## Protocolo 13.040/2022

Ofício 0013/22 – CTR 040.2022

Ref.: Contrato Nº 040/2022

**Assunto:** Itens não previstos em contrato a serem aditivados

Figura 27 – Projeto alterado

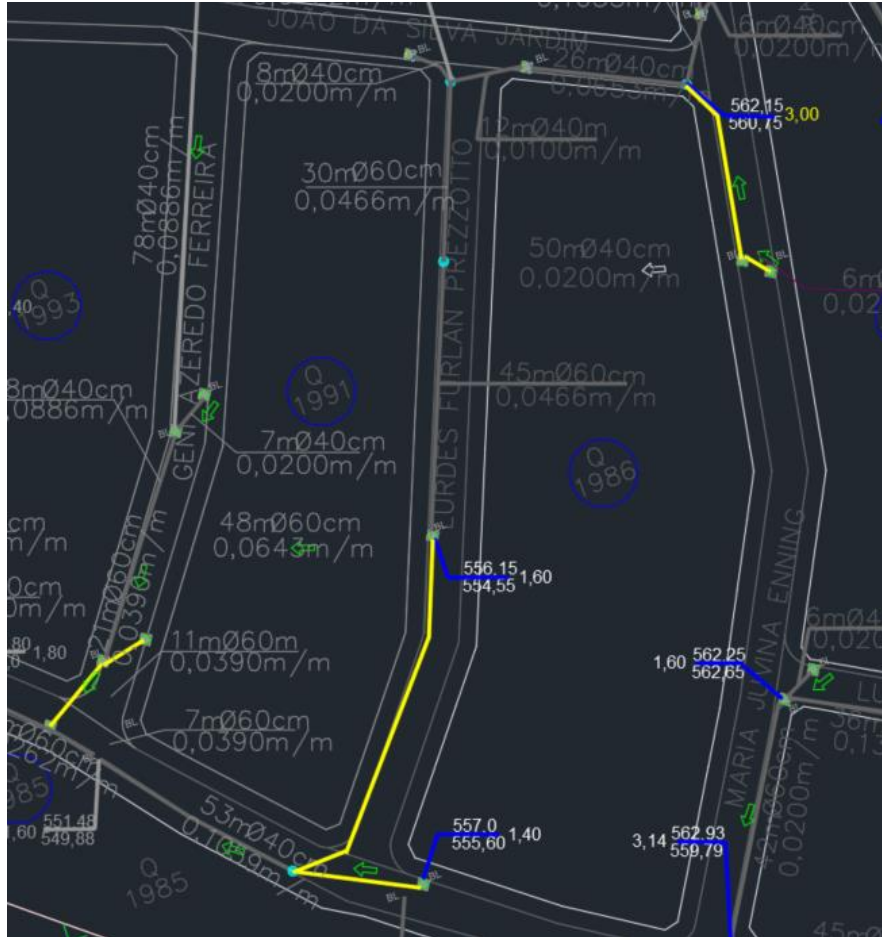
Esta situação já foi citada em outros momentos nos ofícios anteriormente encaminhados, como podemos observar, não seria possível executar da maneira original pelos fatos de existir inúmeras casas no percurso traçado, sendo assim foi necessário um aprofundamento das valas de maneira a vencer a inclinação mínima.

Figura 28 – Projeto original e projeto alterado

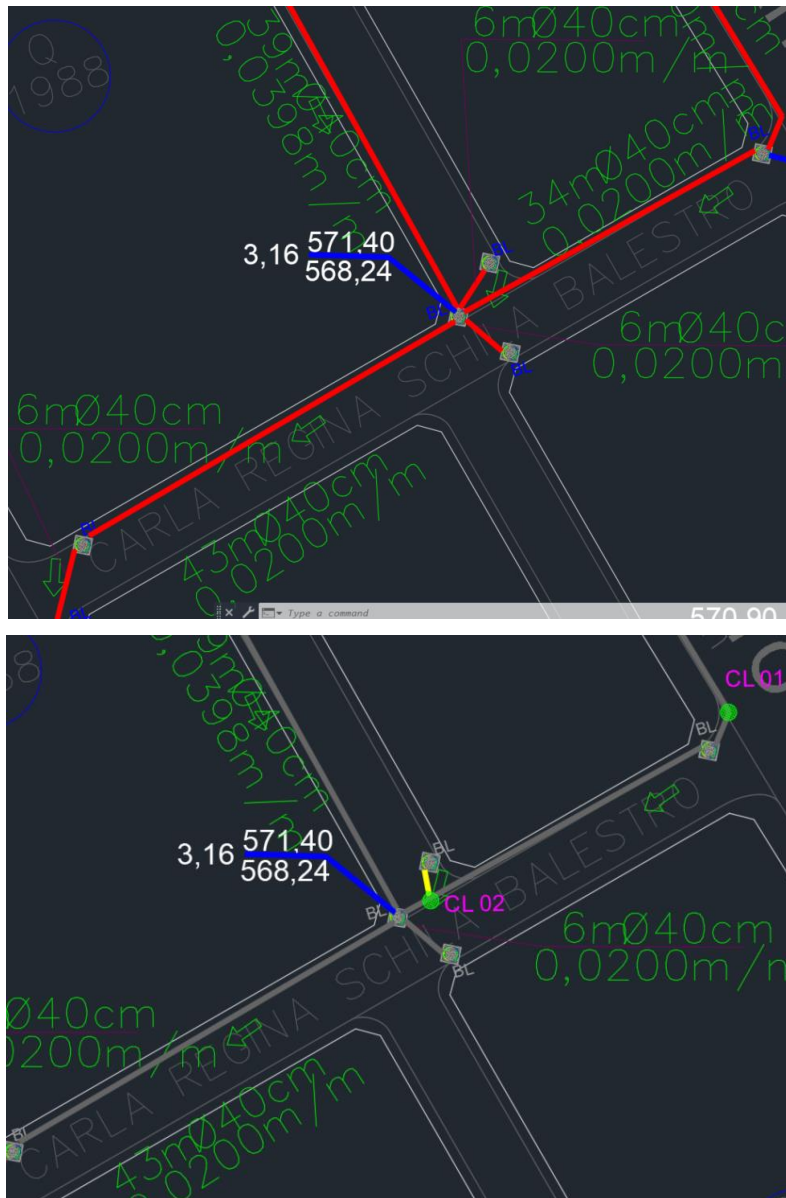
Neste caso foi necessária a adição da CL 01 pelo fato da curvatura do trecho original, não sendo possível executar sem a adição da mesma. Já no caso da CL 02 é a mesma situação que tivemos anteriormente, são muitos tubos tendo a interligação deles na mesma caixa, sendo assim, para melhor execução e eficiência da drenagem, foi feito a adição desta caixa de ligação.

Figura 29 – Projeto original e projeto alterado

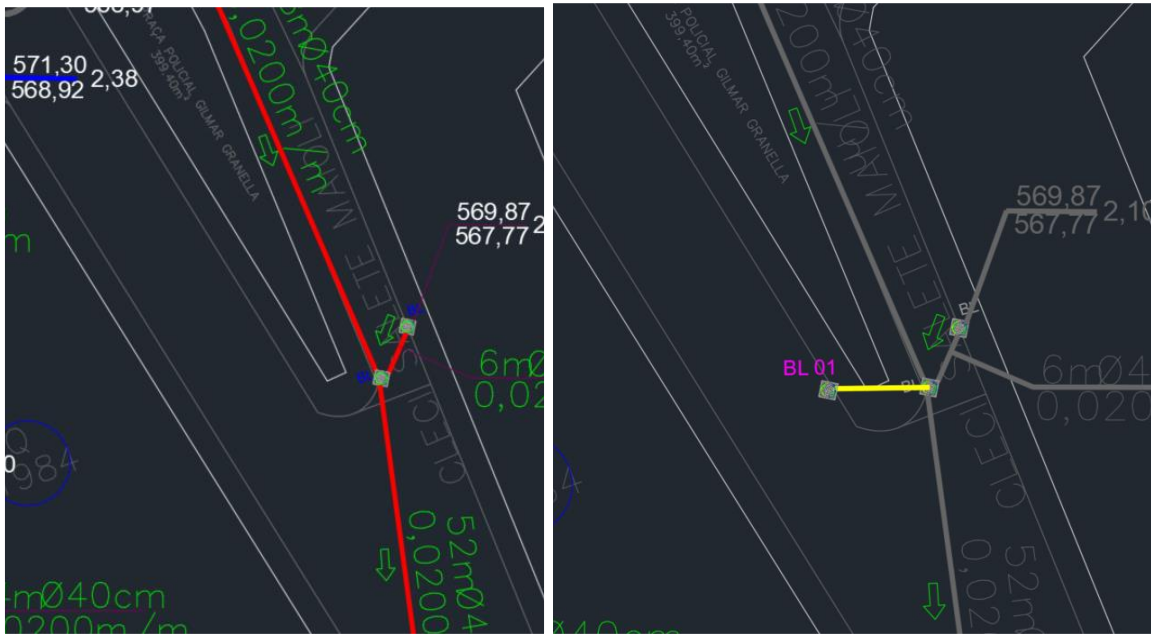
Neste caso, em conversa com a prefeitura, foi decidido fazer a adição de uma nova boca de lobo na Rua Octacílio Brito, e consequentemente 10m de tubulação 40cm, para melhor atender as necessidades da drenagem da rua em questão, visto que se tratava de um longo trecho sem nenhuma forma de captação de água pluvial.

Figura 01– Extensão em paver realizada representada em projeto

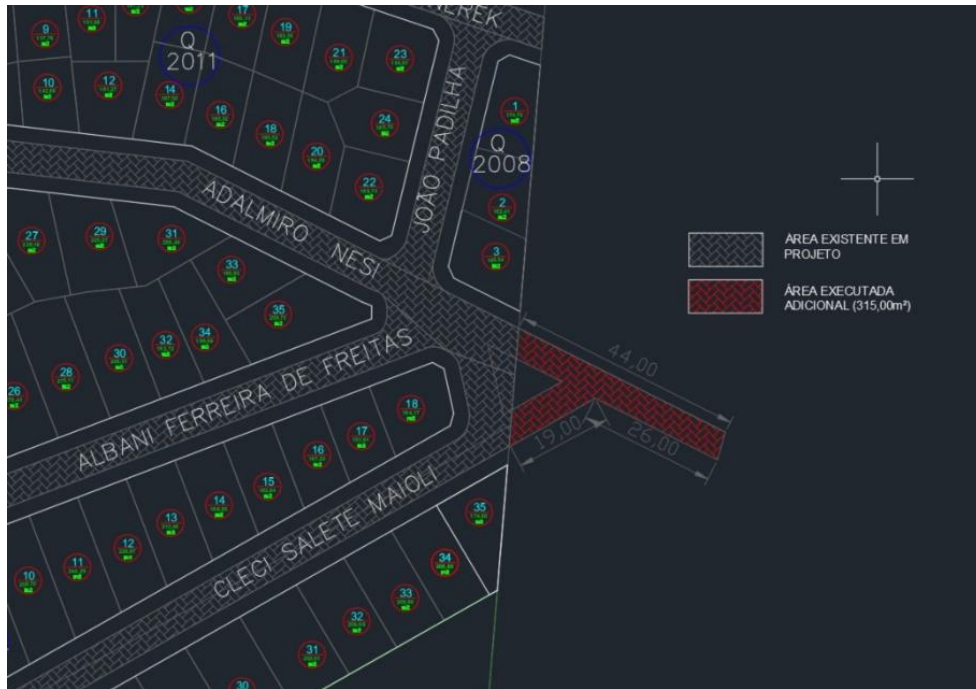
Tendo em vista que a obra se baseia na pavimentação em blocos intertravados, a qual consiste na utilização de peças pré-moldadas com algumas características específicas para esse tipo de instalação, foi necessária a extensão de 44 metros na Rua Adalmino Nesi e de 20 Metros na Rua Cleci Salete Maioli, totalizando uma extensão de 64 metros.

Dessa forma, optou-se por prolongar também a pavimentação oferecendo assim melhor estrutura para os novos moradores, visto que, a rede de drenagem já está finalizada e a rede de água legalizada pelo órgão responsável também. Abaixo seguem imagens do projeto de extensão bem como uma vista aérea do local citado.

Figura 13 – Projeto executado com modificação

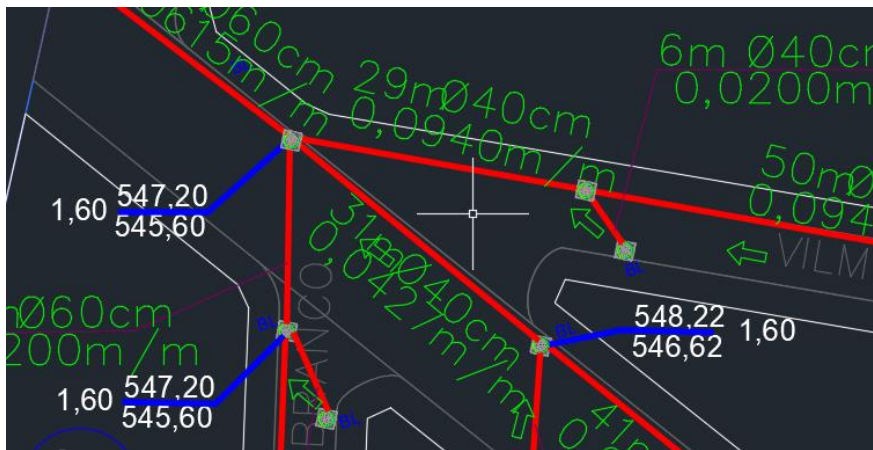
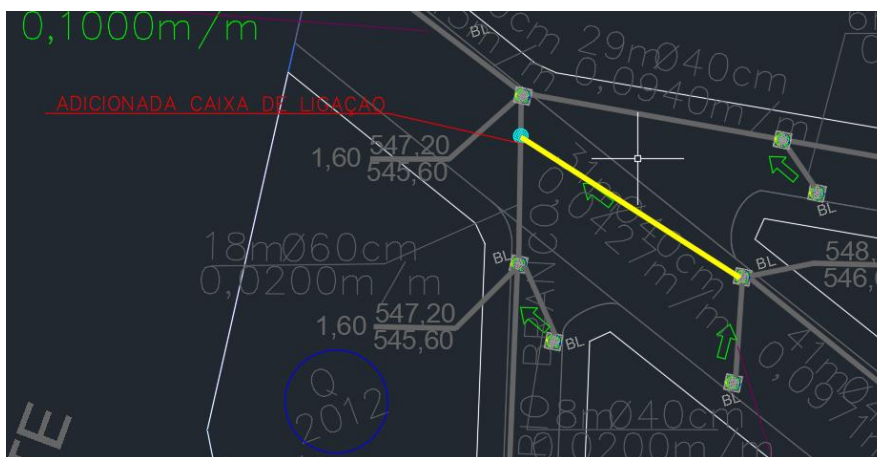
No final da Rua Octacílio Brito, foi necessária a implantação de uma caixa de ligação 60cm, pois conforme o projeto original não seria possível a execução, pois em uma única boca de lobo estavam interligadas 3 redes, dessa forma foi decidido juntamente com a prefeitura executar uma caixa de ligação única para receber a rede da Rua Octacílio e posteriormente então interligá-la na boca de lobo. Nas imagens abaixo mostra o projeto original e a forma com que foi executado, sendo necessária ser adicionado uma caixa de ligação que não consta em projeto.

Figura 14 – Projeto original e projeto com a travessia executada

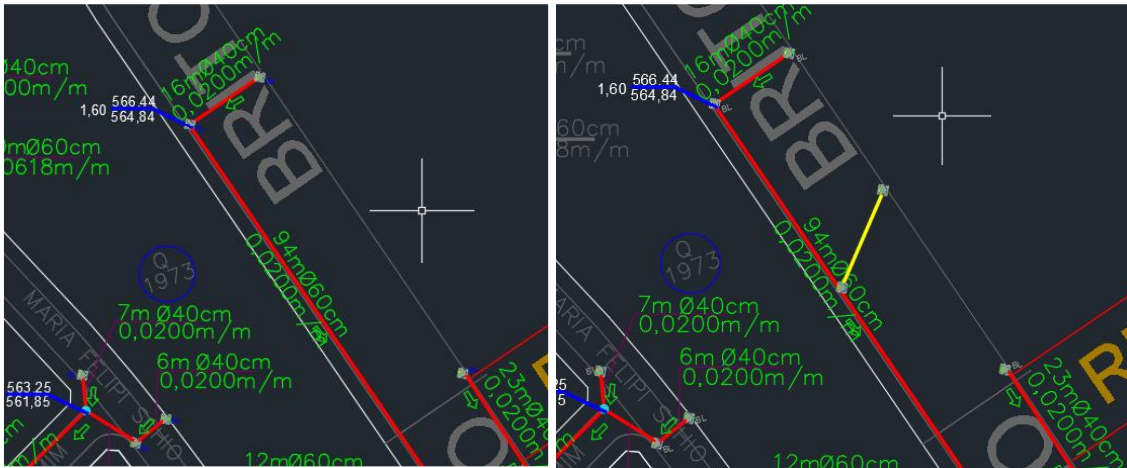
No início da Rua Octacílio Brito, foi necessária a implantação de uma travessia para a drenagem ficar mais eficiente, pois nesse ponto havia uma baixada que posteriormente acumularia água caso não fosse executada uma travessia. A travessia teve comprimento de 20 metros com tubulação de 40 centímetros e adição de duas novas bocas de lobo.

Figura 15 – Projeto original e projeto com a interligação executada

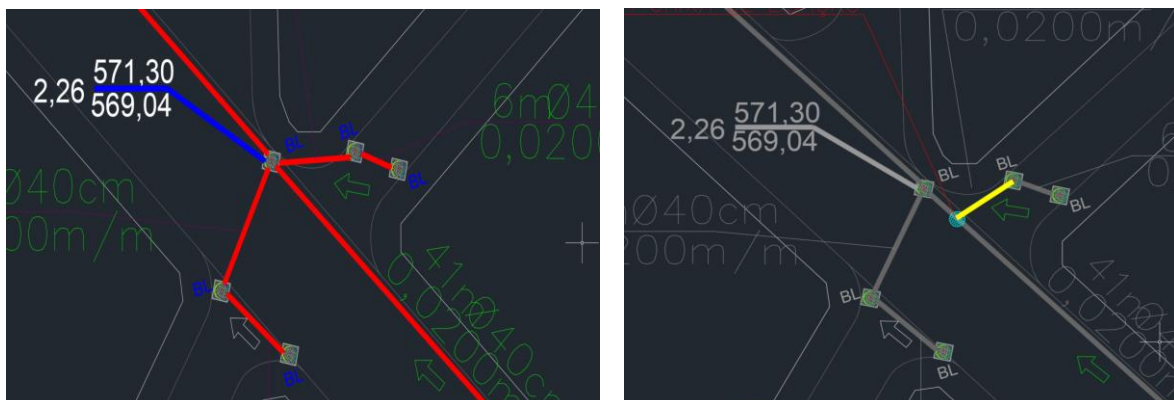
No trecho ilustrado, interligação entre Octacílio Brito e Adalmiro Nesi, foi necessário a implementação de uma caixa de ligação pois o modelo anterior de drenagem acabava por entrar em conflito com a rede de água local, não sendo possível a execução da mesma e tendo a necessidade dessa realocação da tubulação e adição da caixa de ligação.

Figura 16 – Projeto original e projeto com as caixas implantadas

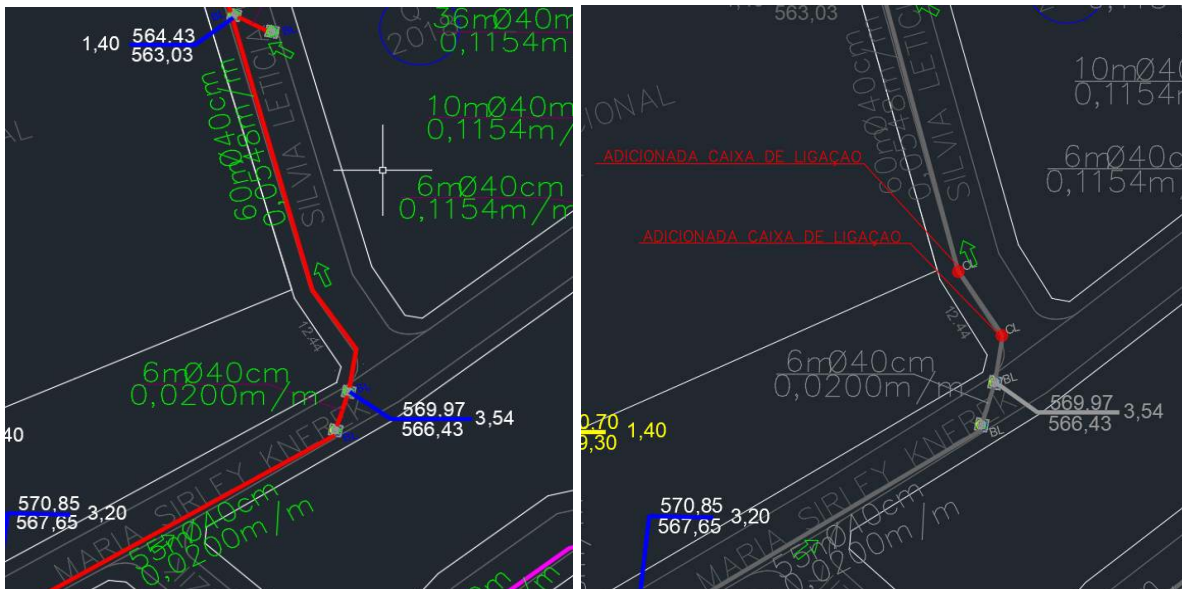
Nesta situação, por se tratar de uma vala de grande profundidade e com certa curvatura, foi optado pela a execução de duas caixas de ligação para que dessa forma os tubos localizados nas curvas não ficassem desencontrados.

Figura 17 – Projeto original e projeto com as caixas implantadas

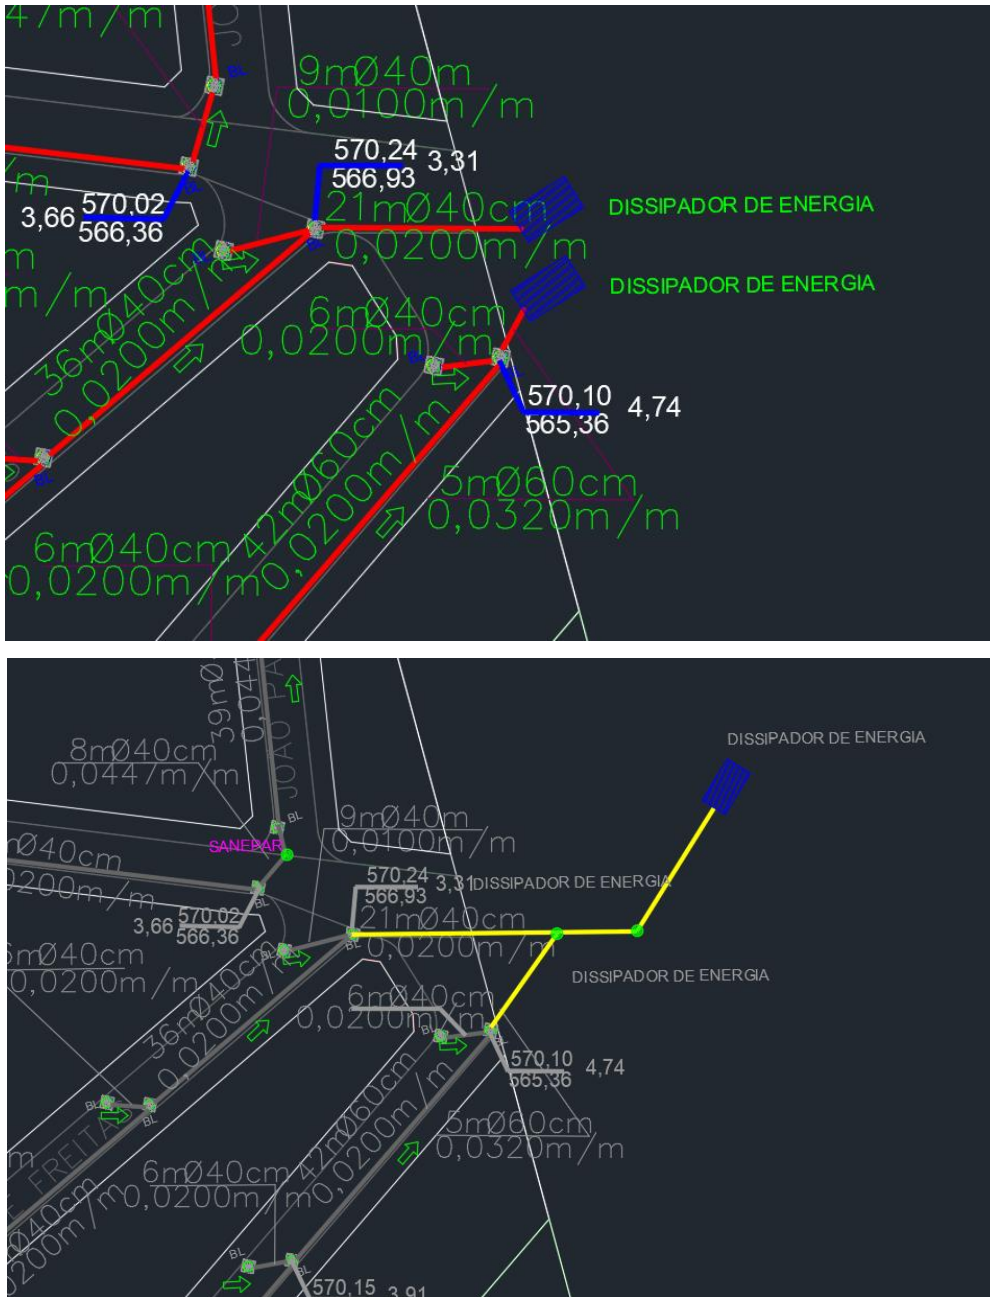
Esta situação que já foi citada anteriormente em outros ofícios, devido a existência de inúmeras residências na região onde se localizavam os dissipadores, foi optado para a execução de um prolongamento da tubulação, tal prolongamento acabou gerando a necessidade da implantação de duas caixas de ligação, ilustrada em verde na figura 17.

Figura 18 – Projeto original e projeto com as caixas implantadas

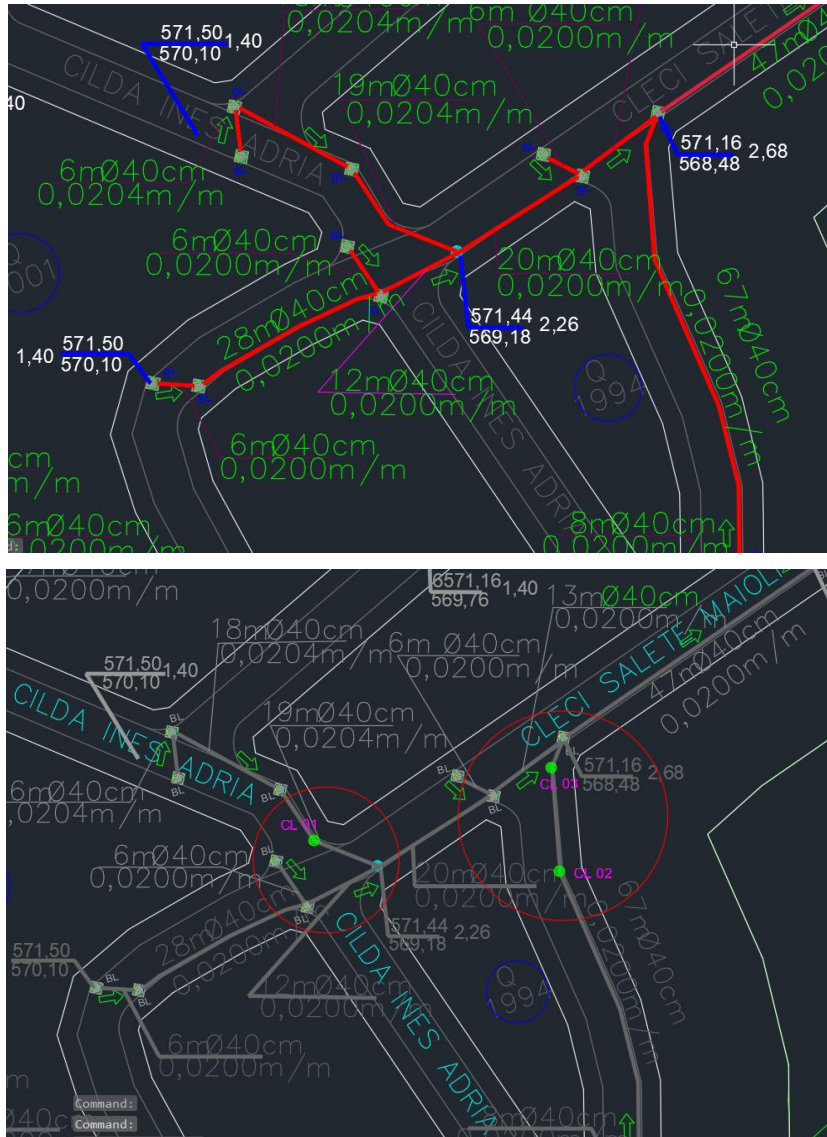
Na figura 18, podemos observar duas situações, a primeira delas é a adição da Caixa de ligação 01, onde foi feita uma tentativa de abrir a vala sem a execução da curva ilustrada no projeto original, porém, como em vários outros trechos, foi encontrado a rede de água local da sanepar, sendo necessário a execução da CL 01. A mesma situação se encaixa para a CL 02 e CL 03, que também foi optado pela execução de duas caixas de ligação nos trechos de curva, para o que o projeto não invadisse a área de calçada, podendo futuramente entrar em discordância com alguém rede coletora de esgoto e outras situações.

Figura 21 – Projeto original, projeto modificado e projeto sanepar

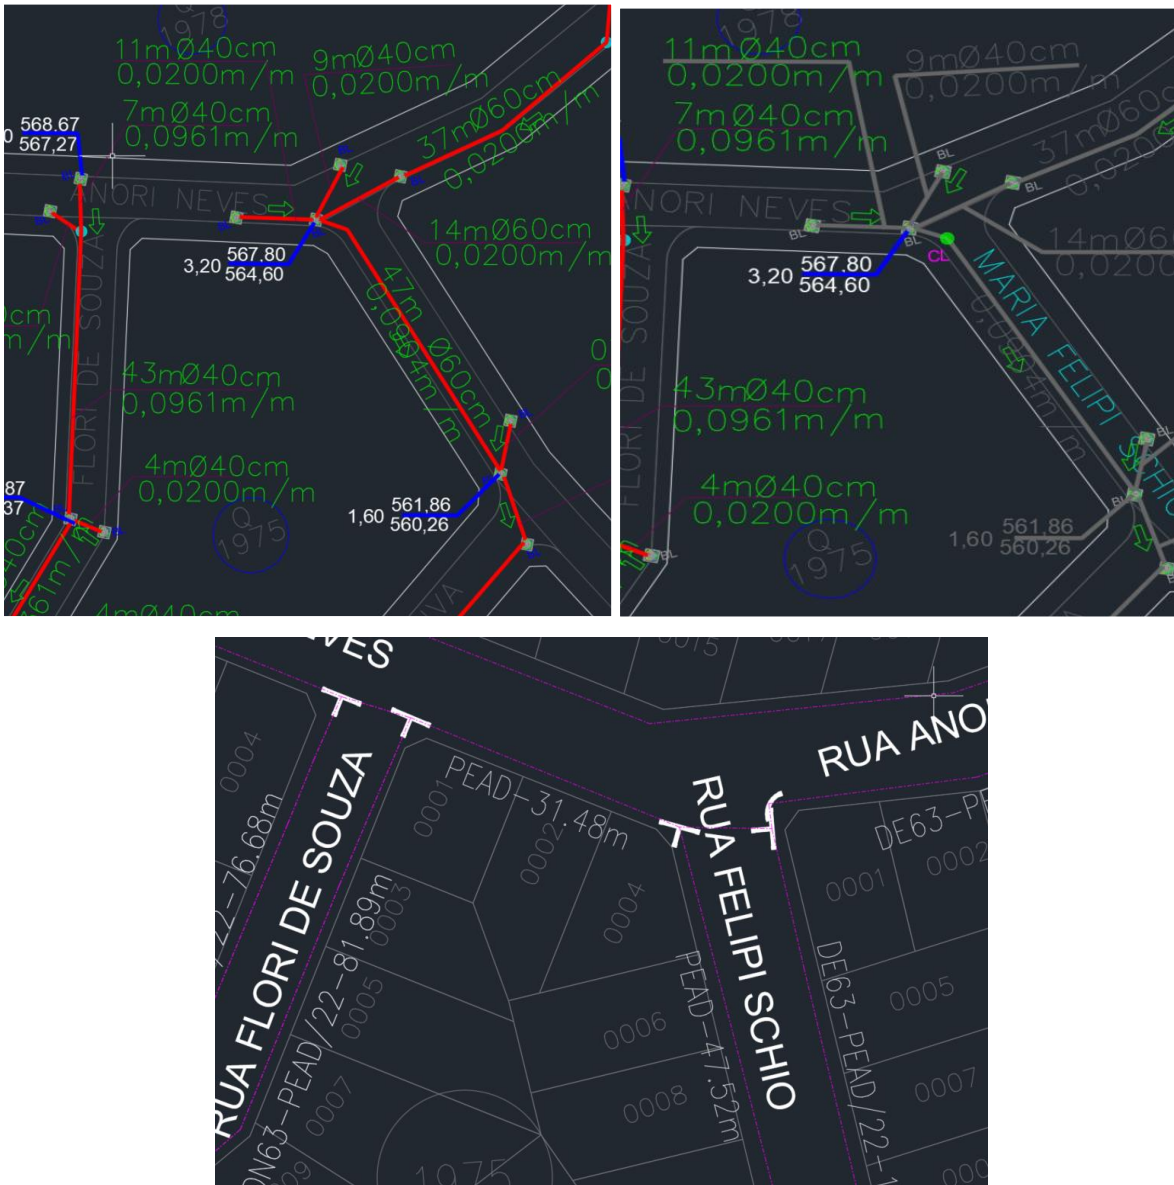
Neste trecho houve a tentativa de puxar uma vala ligando diretamente a boca de lobo com a caixa de ligação, porém na calçada existia a rede de água local, sendo novamente necessário a implantação de uma caixa de ligação para efetuar o desvio e a curvatura conforme o projeto.
